改善箇所説明図

【基準不適合の内容】

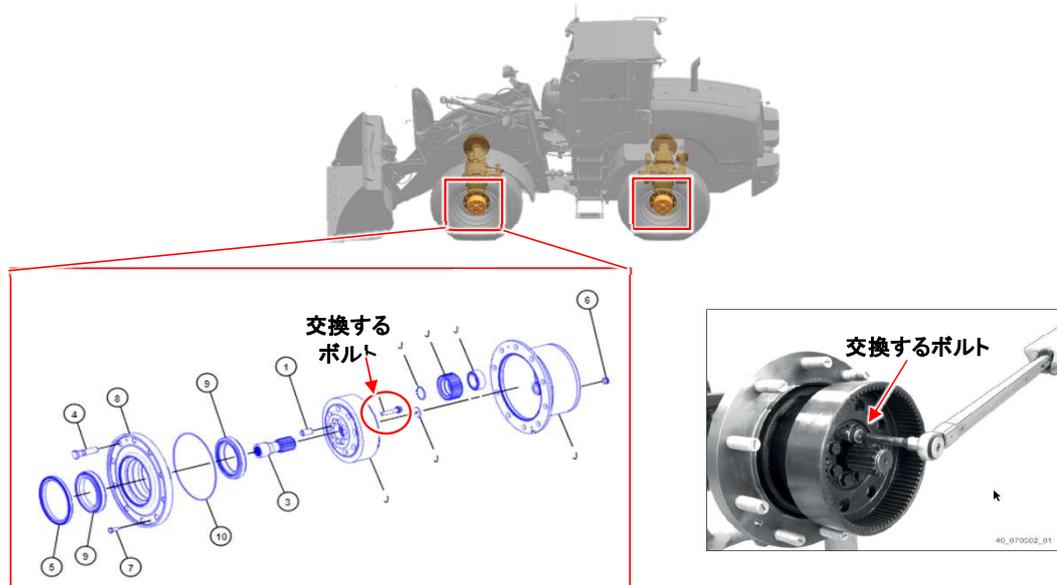
ボルトは各ファイナルドライブごとに8本。
ファイナルドライブは前後のアクスルの左右4ヶ所、計32本

ショベルローダのファイナルドライブ（終減速機）において、設計指示が不十分なため、リングギアを締結するボルトのトルクが不足しているものがある。
そのため、そのままの状態で使用を続けると、ボルトが緩み、ファイナルドライブから異音の発生や油漏れが生じ、最悪の場合、ホイールが脱落するおそれがある。

全車両、前軸後軸のファイナルドライブ内のリングギアを固定するボルトを交換し、適正な手法で締め付ける。
なお、ボルトの緩み、脱落または破損が確認された場合には、アクスルを交換する。

識別：改善実施済み車については、キャブ後面ガラス左下、又は、左支柱下に実施済みであることを示す旨のステッカーを貼付する。
